第6回CTデスク会議 要望事項回答

開催日：2020年1月19日

寝台（天板スライドの隙間）

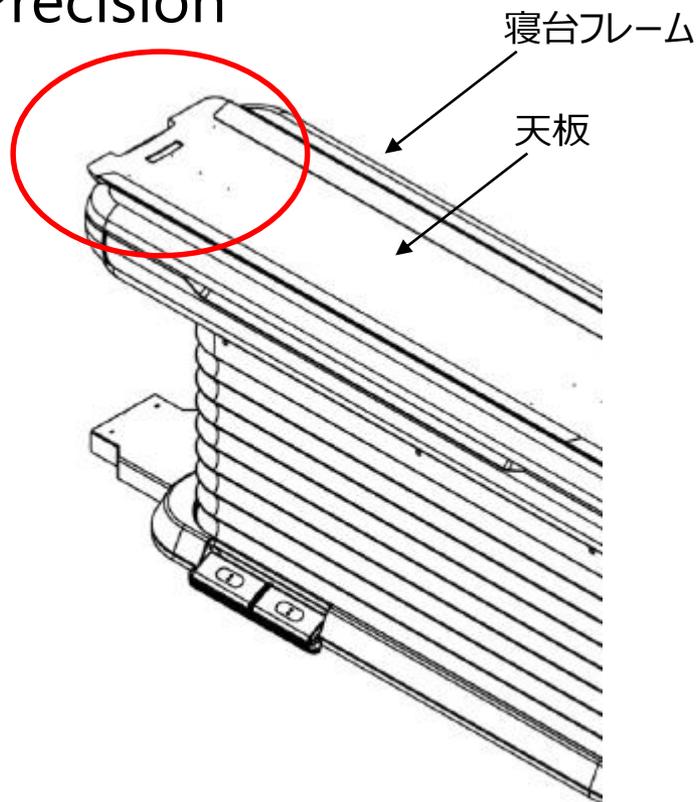
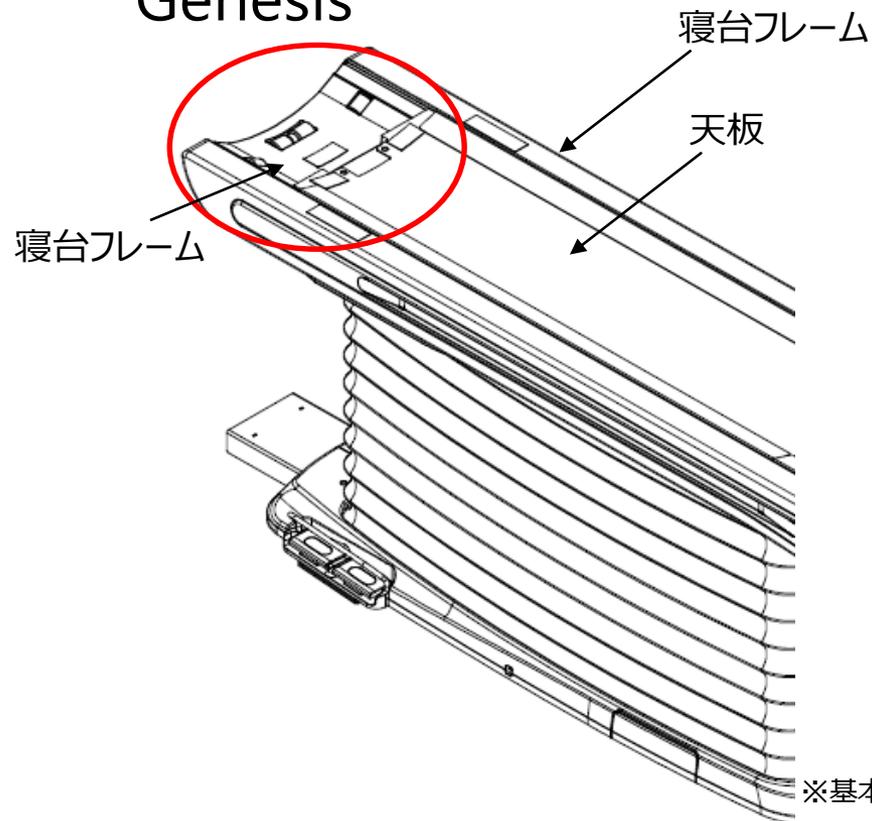
地区	要望
架台&寝台08九州 関連	<p>寝台天板スライド部の隙間を無くして欲しい。</p> <p><状況> ONE V8.0 点滴チューブなどを巻き込む危険がある。</p>

天板のチューブ巻き込みの要因は2点と考え、Precision寝台開発時に一部①は適用いたしました。
既存機種含めた②への更なる改善方法は継続検討致します。

改良点①：Precision寝台の構造は、寝台フレームが架台へ近づく設計にしたため、架台側に限り天板が寝台フレームの上部に常にある状態を維持し、寝台フレームと天板の間にチューブが巻き込まれ難いようにいたしました。

改良点①寝台フレームの上にチューブが乗らないよう、常に天板が上部にあるように変更

従来は、アウトリミット時など、天板と寝台フレームの隙間部分（上図、赤丸箇所）に点滴ルートが何かしらの理由で近傍にあった際に、天板の下に入り込むリスクがありました。

Precisionでは寝台フレーム自体が架台に近づく設計に改良したことにより、アウトリミットの場合に於いても、天板が寝台フレームをカバーするような構造を保てたため、天板の下にルートが巻き込まれるリスクが少ないようにしました。

臨床アプリ (BBI)

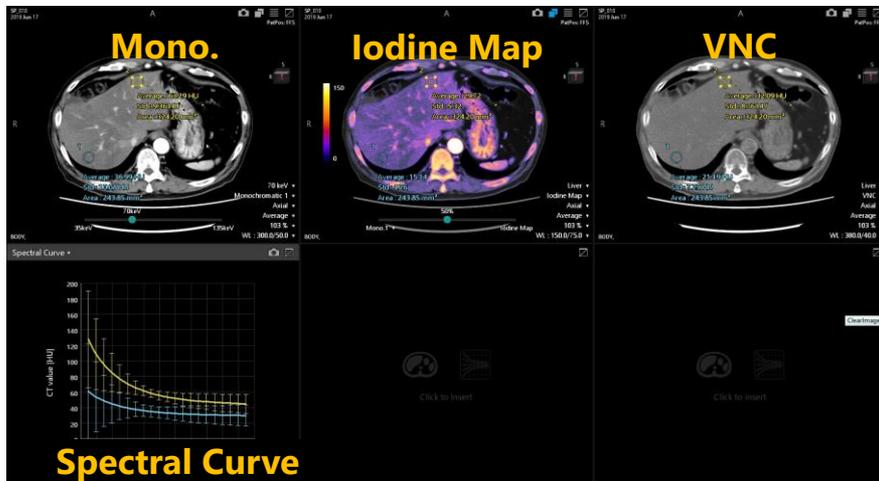
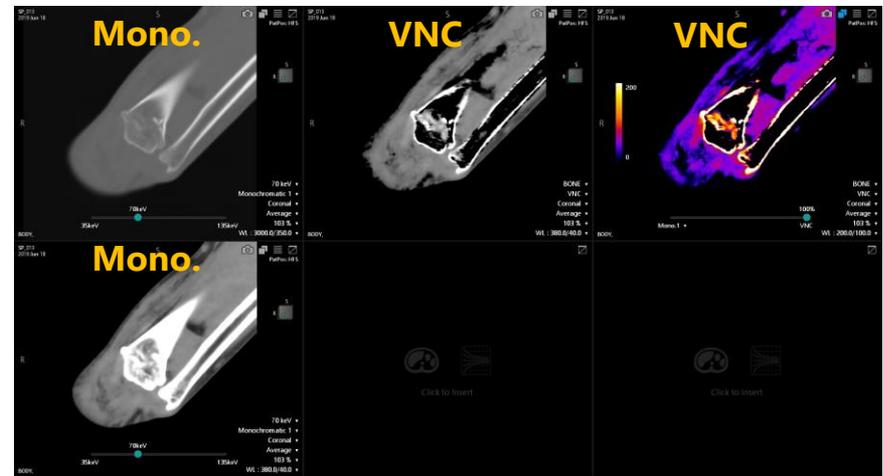
地区	要望
画像処理関連 (MPR & 3D & 臨床解析)	02東北 Virtual Non-Calcium image, いわゆるBBIのアプリケーション化を希望 <状況> Genesis V8.3 ・アプリケーション化によって、多くの施設で使用できる可能性があるため ・画質改善にも期待したい

Vitreax操作画面にて、表示レイアウト、解析パラメータ、MPRの作成条件もプリセットとして保存可能。

Spectral Analysisにプリセット登録を可能にしました。基礎画質改善を今後検討します。
